Deel	Groep
P 480	26
Betreft	NO.
doorschuren van radiatorslang	NL415
	Datum
	89121

Service Bulletin

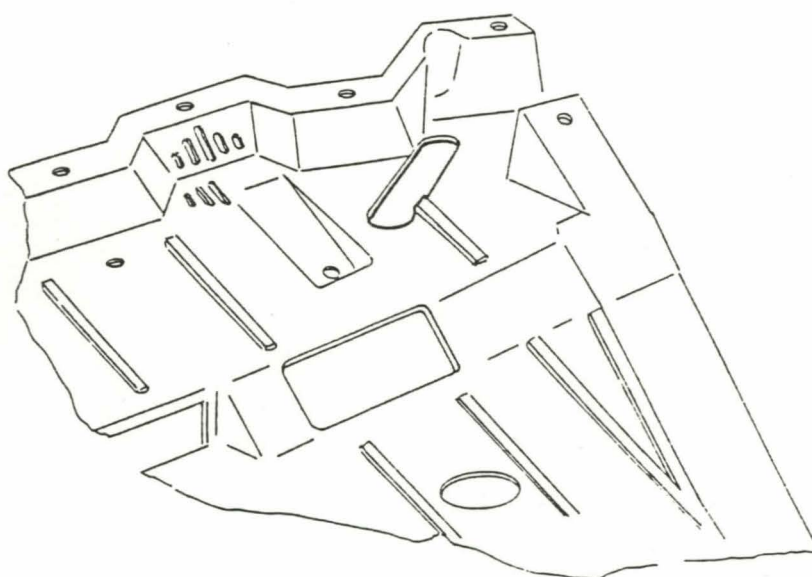
Bij de 480 met een grote radiator kan het voorkomen dat de onderste radiatorslang doorschuurt tegen de motor-beschermplaat.

Om schade aan de slang te voorkomen, snij dan een gat (afmetingen 140 x 50 mm) in de motor-beschermplaat (zie tekening).

Note: Let op dat er geen scherpe randen rond het gemaakte gat achterblijven.
Een verbeterde motor-beschermplaat is in week 36 geïntroduceerd.
